日本原燃株式会社

濃縮・埋設事業所加工施設保安規定の変更認可申請書の一部補正について

加工施設保安規定新旧対照表（新規制基準の反映に伴う変更）

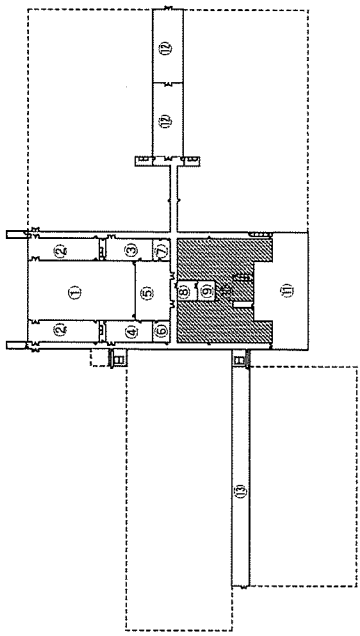
・補正理由(8)  
記載の適正化  
(管理区域出入口)

・補正理由(8)  
記載の適正化  
(2号カスケード室、モニタエ  
リア(モニタ室)の扉)
